陸側遮水壁等の地下水流入抑制対策に関する論点整理

平成27年12月18日
原子力規制庁

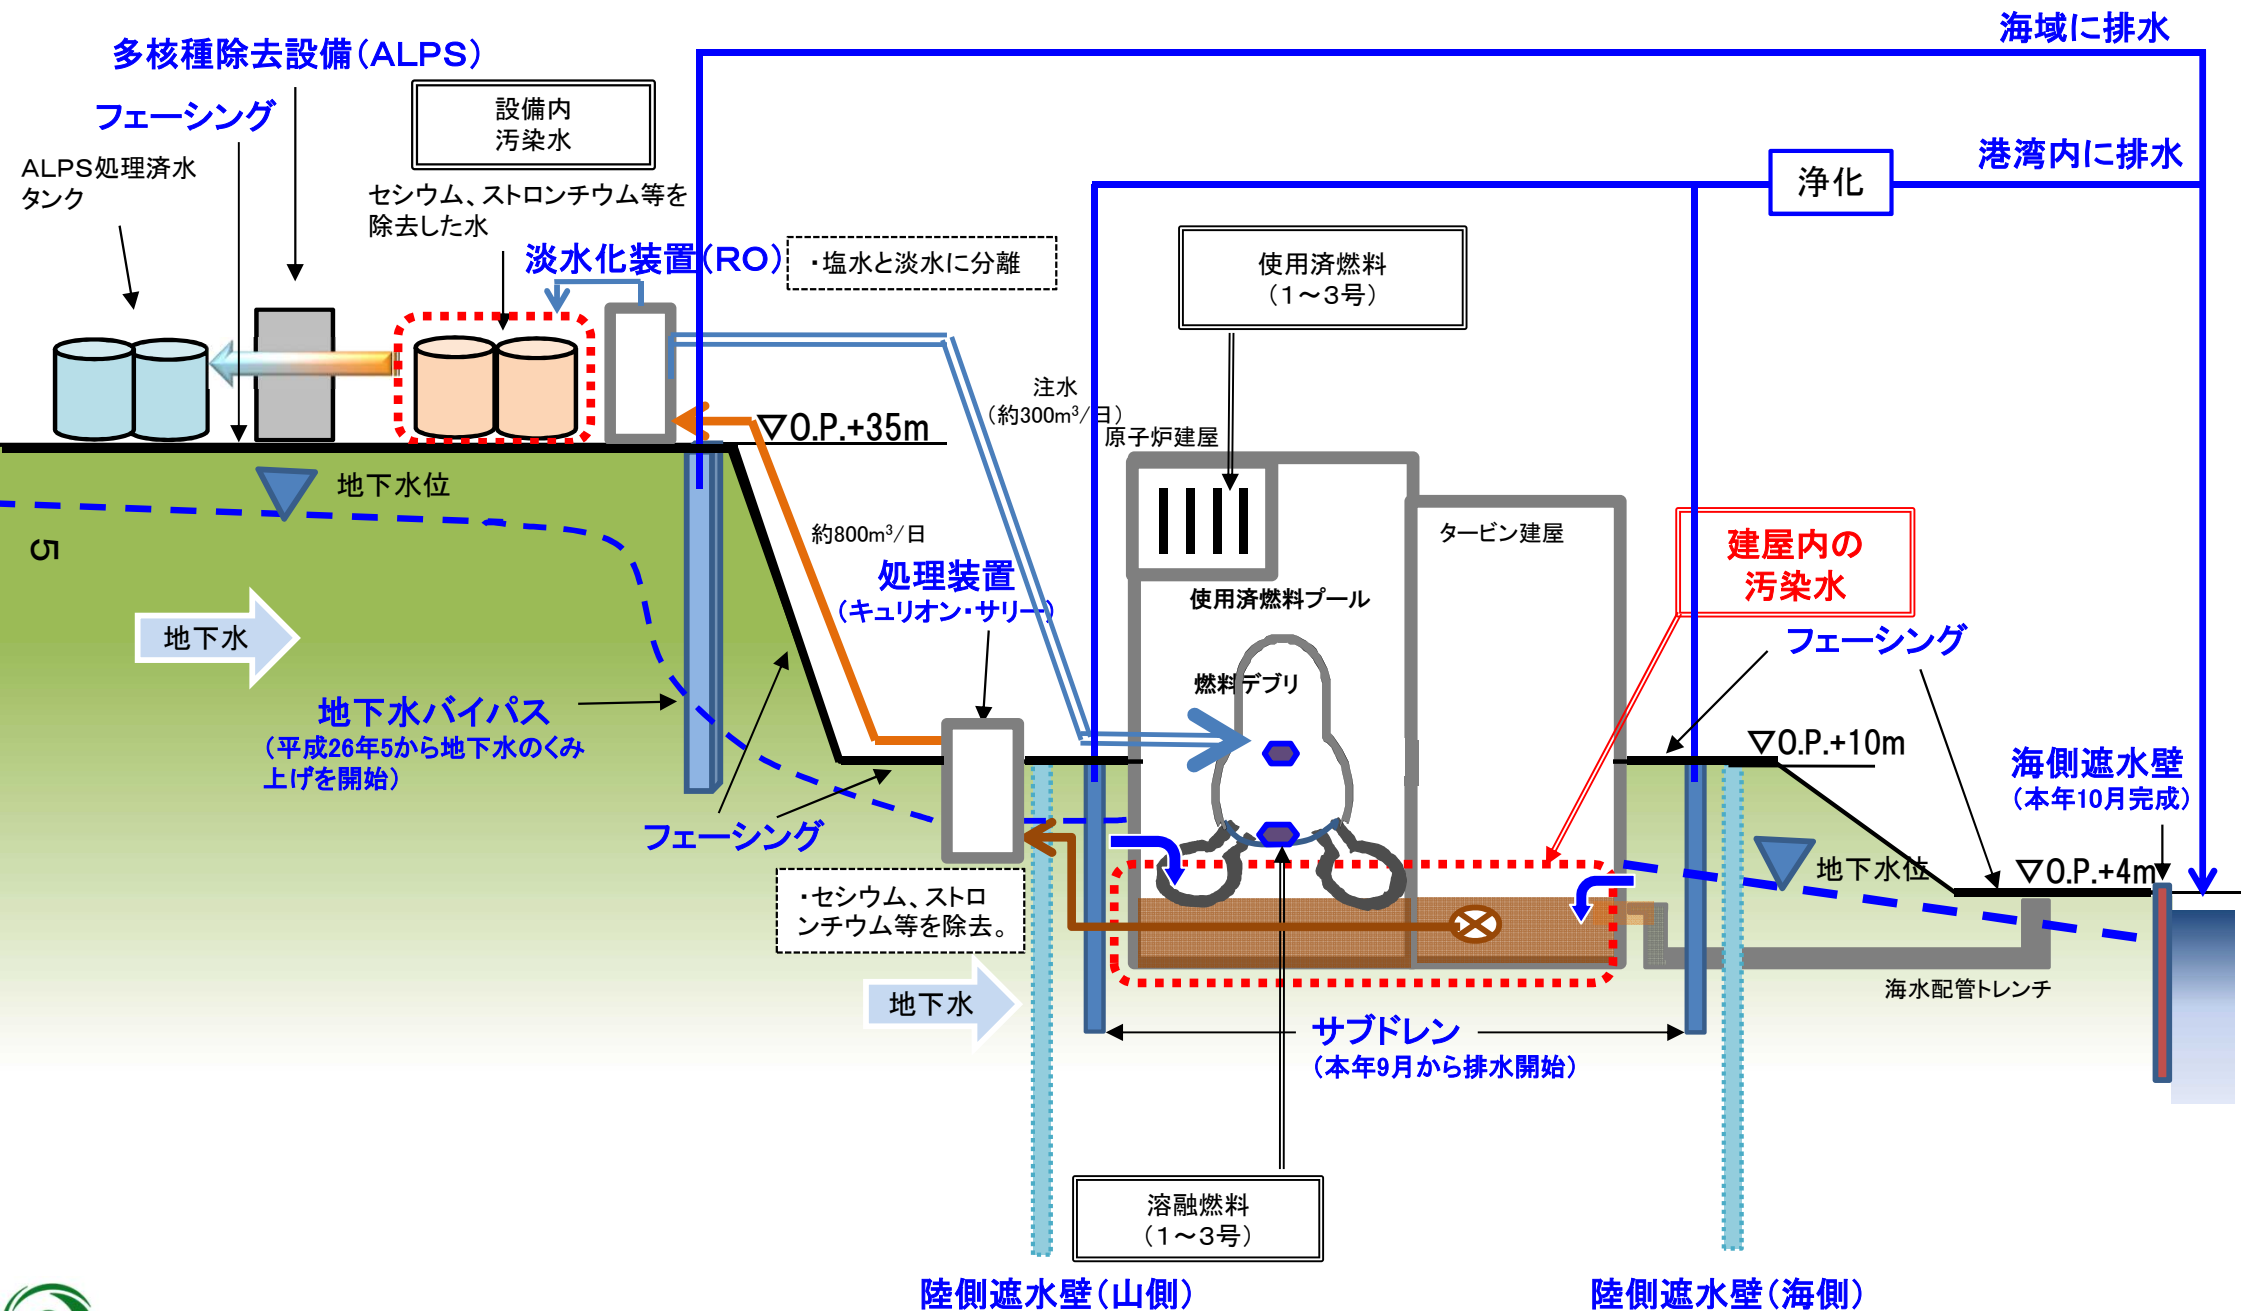
○規制側からは、安全上の観点から、以下を理由に、陸側遮水壁（山側）は運用せず、むしろ陸側遮水壁は海側を閉止すべきではないのかとの問題提起がなされている。

・山側を閉止して、山側からの地下水の供給がなくなった場合、タービン建屋等の周辺の地下水水位が、運用開始後のどの時点においても、タービン建屋等の周辺のどの地点においても、タービン建屋等の内部の汚染水水位を下回らないよう保ち、水位逆転を回避できると判断に至る根拠がそろっていない。

・地下水バイパスや山側のサブドレンを組み合わせることで、タービン建屋等への地下水流入をある程度抑制できると考えられる。

・海側遮水壁に囲まれた面への地下水の流入を抑制し、海側遮水壁にかかる負担や地下水ドレンによるくみ上げ量の低減に寄与できると考えられる。

この場合、山側から建屋周辺への地下水の供給を止めることなく、地下水の建屋周辺から海側への漏出が現状よりも抑制されるため、建屋内汚染水の漏えいを防止する観点からは、より安全側へシフトすると考えられる。
